Mission régionale d'autorité environnementale

**Avis délibéré de la mission régionale d'autorité
environnementale de Bretagne
sur le projet de parc éolien « Caranloup »
à Buléon, Guégon et Guéhenno (56)**

n° MRAe : 2025-012304

Figure 3 : Inventaire des parcs éoliens situés dans ou à proximité de l'aire d'étude éloignée (source : dossier)

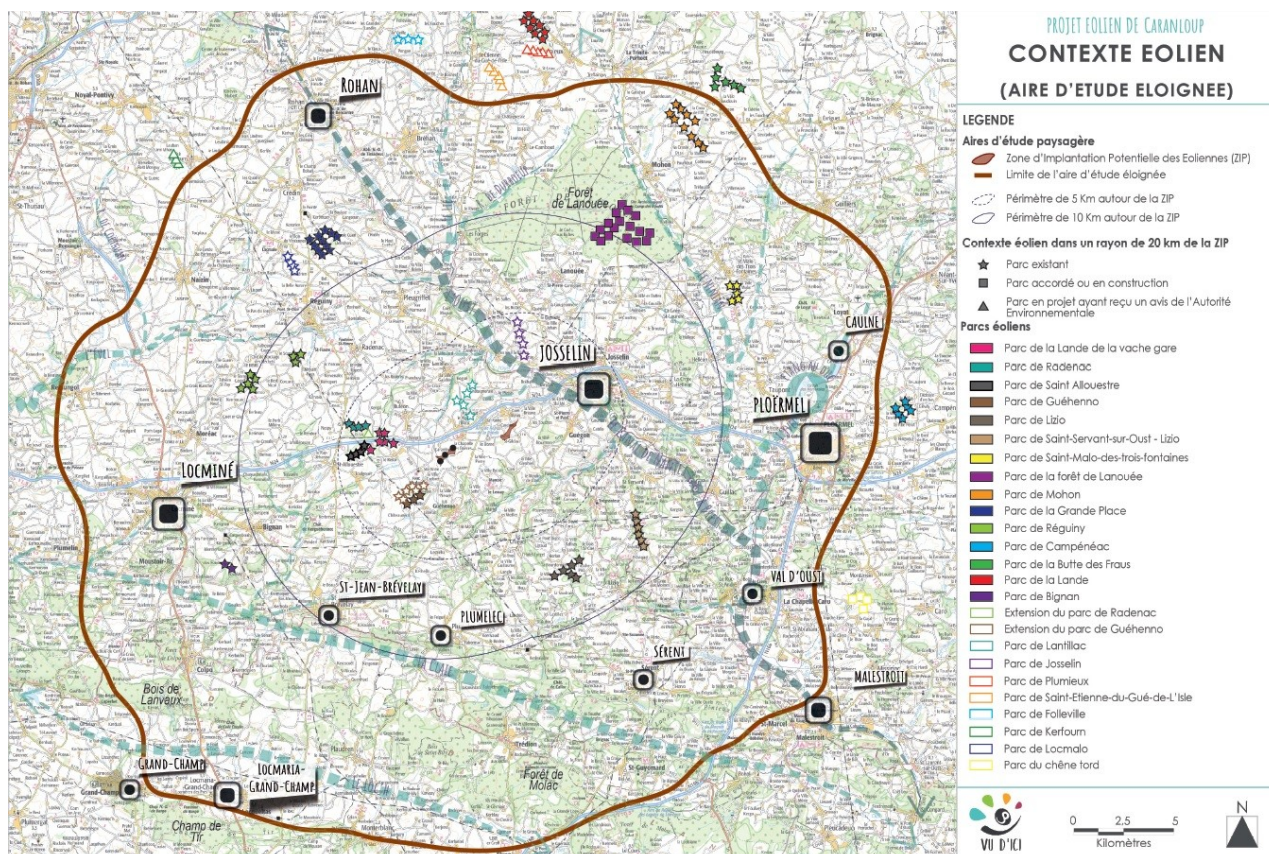
Les éoliennes s'implantant à proximité de plusieurs hameaux (voir figure 3), l'analyse des incidences sonores du parc éolien se fonde sur la campagne de mesure du bruit ambiant du secteur menée durant l'hiver 2020, en l'absence de reprise de la végétation. Elle prend en compte le modèle d'éolienne (NORDEX N149, ayant une puissance de 5,7 MW et une hauteur de nacelle de 106 m), les vents dominants de secteur sud-ouest et les vents d'est, pour différents niveaux d'intensité. Les niveaux sonores résiduels⁴³, compris entre 38,0 et 53,5 dB(A) de jour, et entre 25,5 et 53,0 dB(A) de nuit selon la vitesse du vent, peuvent être qualifiés de faibles à modérés. La modélisation des impacts bruts du projet indique des émergences sonores calculées qui dépassent les valeurs-seuils réglementaires dans certaines conditions en période nocturne. L'application des mesures de bridage permettra de respecter les seuils réglementaires d'acceptabilité⁴⁴ et les seuils d'émergence sonore quelles que soient les conditions de fonctionnement du parc. Le respect des émergences fera l'objet d'une campagne de mesures acoustiques dans l'année suivant sa mise en service, en vue de valider les hypothèses de la modélisation et d'adapter si nécessaire le fonctionnement des éoliennes pour respecter la réglementation en vigueur.
